# SØKNAD OM AVKØYRSLE FRÅ KOMMUNEVEG

Tiltakshavar RILI EIENDOM AS	Tlf.
Ansvarleg søkjar/utførande ARMOCONSULT AS	Tlf. 56 39 00 03
Byggeplassadresse URHAUGVEGEN 60	Gnr./bnr 45 / 74,93
Vegstrekning KV6046	Stad MANGER
Tiltaket ligg i område med reguleringsplan    Nei <input checked="" type="checkbox"/> (Søknaden vert handsama hjå Teknisk drift). Ja <input type="checkbox"/> Namn på planen: ..... (Søknaden vert handsama hjå Byggesak).

## SITUASJONSPLAN

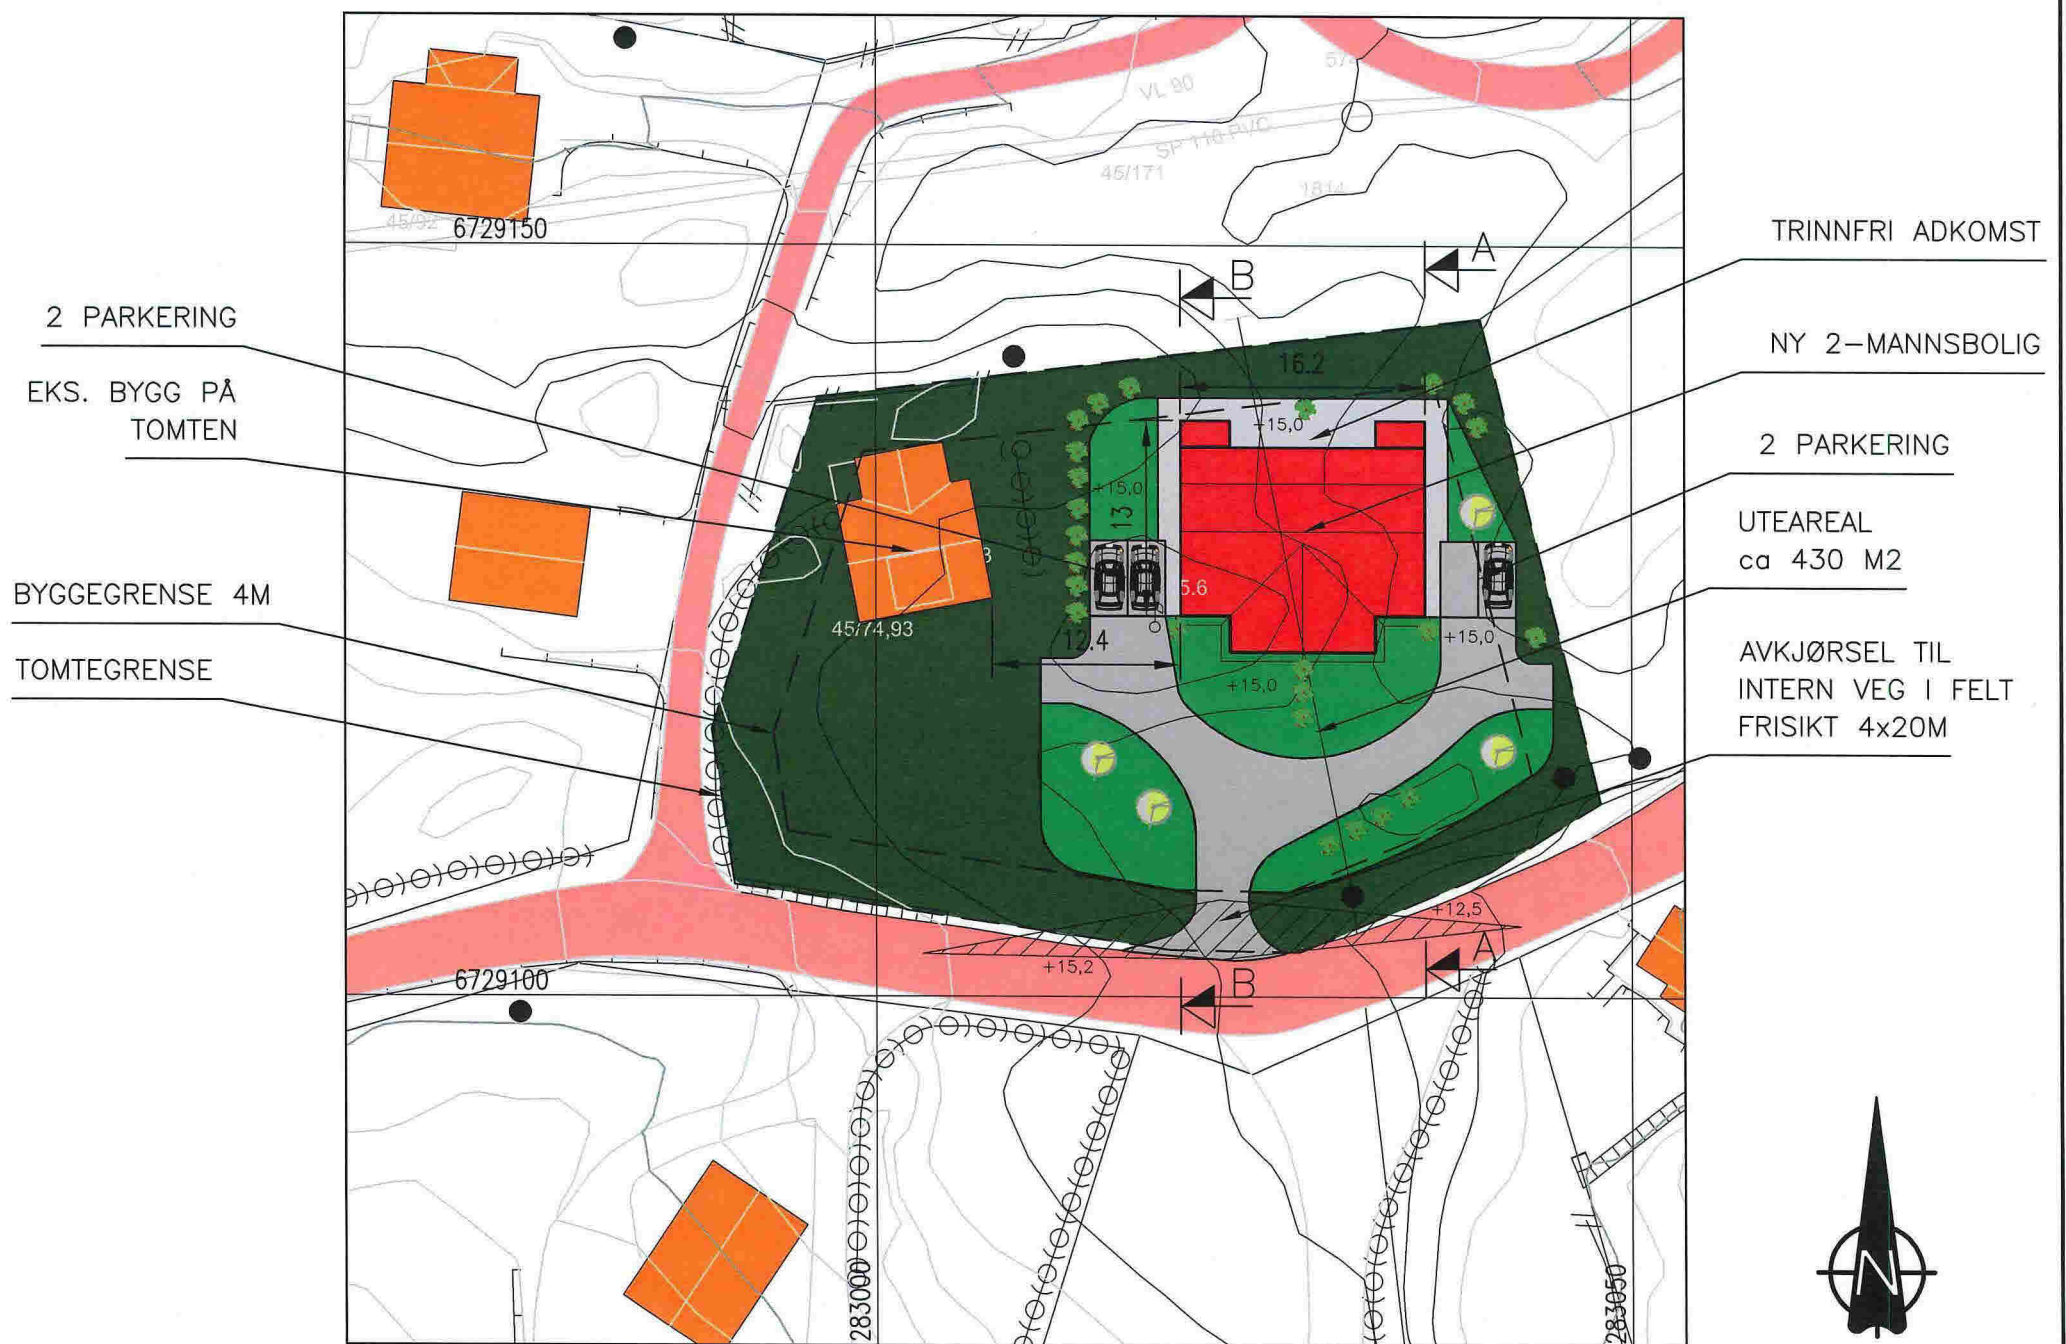
- Sikta ut frå avkøyrslø skal vere slik at busker, tre o.l. ikkje skal vere til hinder for sikta. Terreng eller plantar må ikkje kome høgare enn 0,5m over vegbana.

- Der avkøyrslø er til hinder for overvatn i vegggrøft, skal det leggst ned min. 200mm drensrør. Røret skal vere køyresterkt og leggst slik at vegggrøft ikkje vert skada og at grøftevatn får fritt avløp. Støypekantar o.l som kan skade snøryddeutstyr skal ikkje byggast nærare offentleg veg enn 1m.

- Det skal ikkje førast overvatn ut i offentleg veg. På den første meter frå vegkanten skal det vere eit fall frå offentleg veg på 3cm.
- Vedlikehald av drensrør og frisktfelt skal til eikvar tid haldast vedlike av tiltakshavar.

- Svingradius frå avkøyrslø skal i vegkant være min. 3,5m, på begge sider av avkøyrslø.
- Avkøyrslø skal verte plassert som vist i søknaden
- Avkøyrslø skal verte plassert som vist i detaljskisse på baksida av dette arket.

- Det skal være mogeleg å snu på eigen grunn.
-
